<b>เรื่อง</b> แจ้งเปลี่ยนแปลงข้อมูลการบำรุงรักษาสำหรับรถบรรทุกตระกูล F&G และ การปรับลดราคาน้ำมันเกียร์แชดเอฟอีโคฟลูอิด SAE 75W-80	การบำรุงรักษา
<b>รุ่นรถ</b> รถบรรทุกอีซูซุ ตระกูล F&G ที่ใช้เกียร์ ZF

## 1. แจ้งเปลี่ยนแปลงข้อมูลการบำรุงรักษา สำหรับรถบรรทุก F&G ที่ใช้เกียร์ ZF

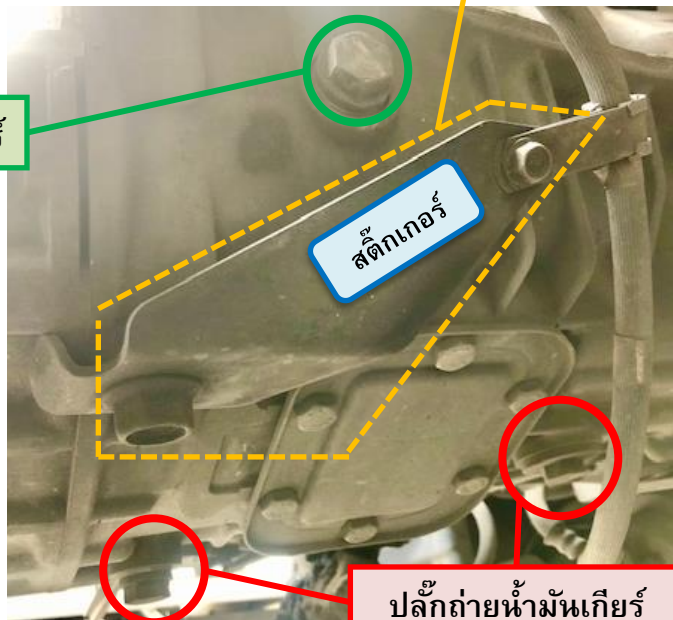
- 1.) ทำความสะอาดแท่นยึดตัวอย่างหม้อลมคลัตช์บริเวณที่จะติดแผ่นป้ายสติ๊กเกอร์ เพื่อให้ง่ายต่อการติดตั้งและป้องกันปัญหาสติ๊กเกอร์หลุดลอก
- 2.) ติดสติ๊กเกอร์ตามตำแหน่งและทิศทางให้ถูกต้อง ตามที่แสดงดังภาพ

ใช้น้ำมันเกียร์ ZF อีโคฟลูอิด 75W-80  
เปลี่ยนทุก ๆ 240,000 กม.หรือ 2 ปี

ตำแหน่งแท่นยึดตัวอย่าง หม้อลมคลัตช์ : ติดตั้งอยู่บริเวณด้านล่างเสื้อเกียร์
